verkheiti.:
Óseyrarbraut 25
verkhliuti.:
Útlit

A-05

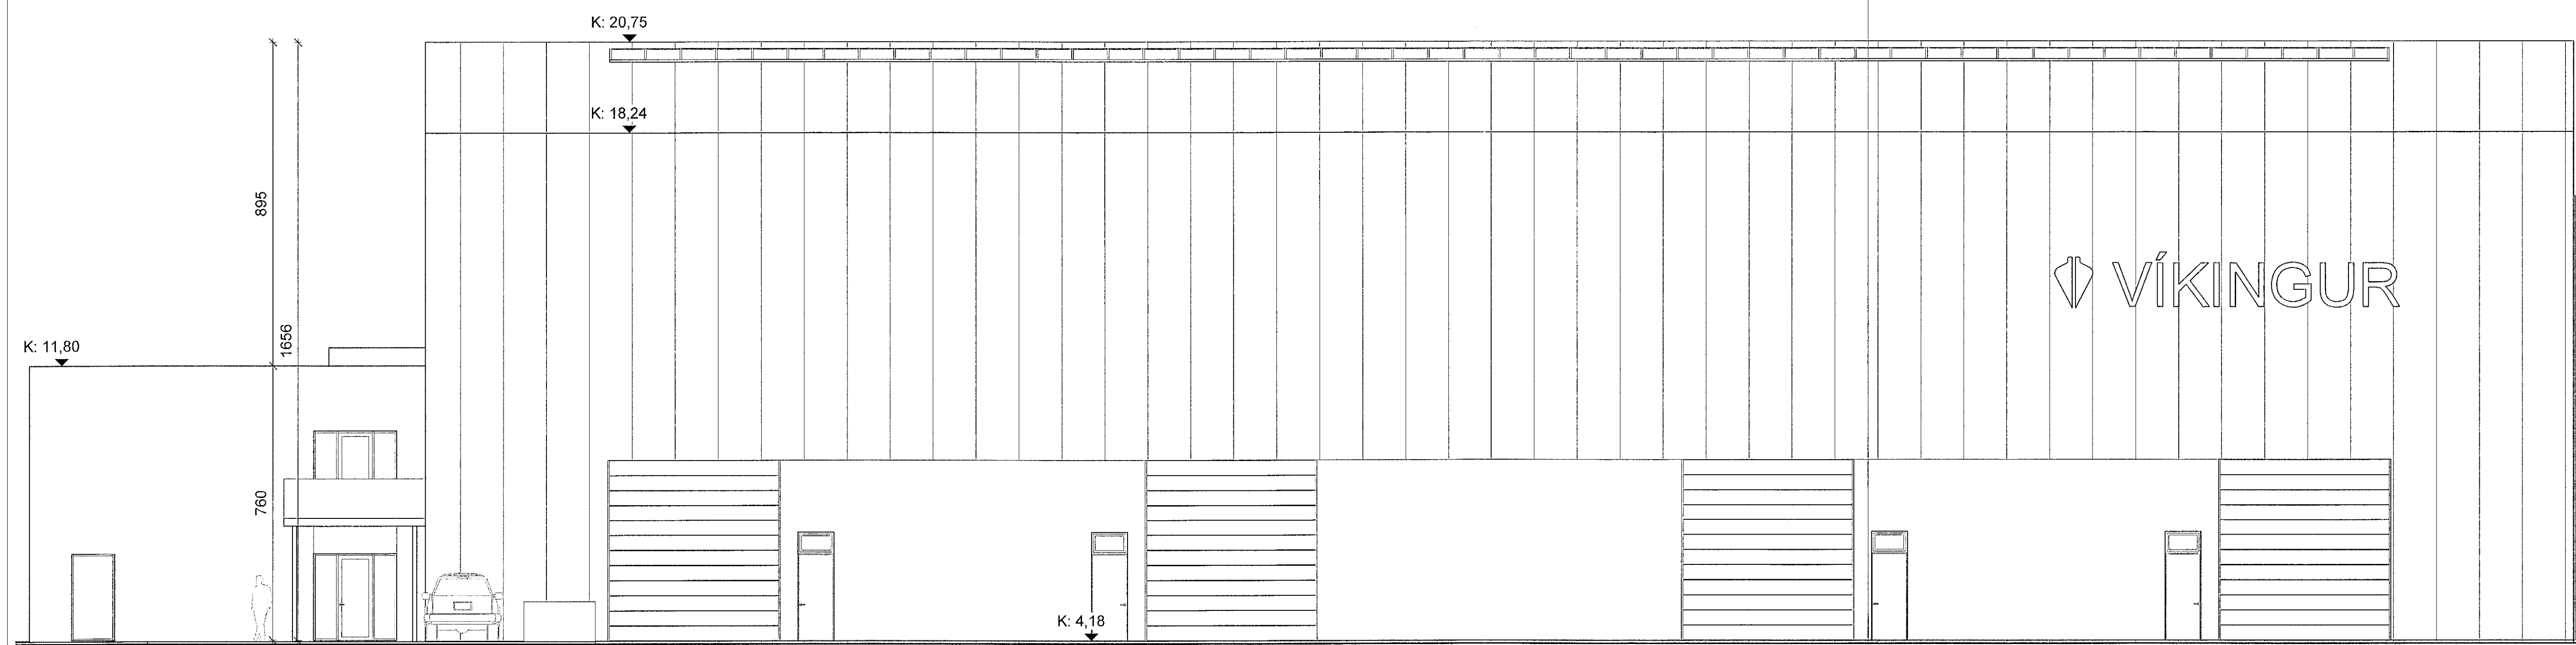
- 26.10.2022:
- Gluggakerfi breytt.
- Útveggir eru 14,06m háar (voru áður 13,0m).
- Mænishæð verður áfram 16,56m eins og var.
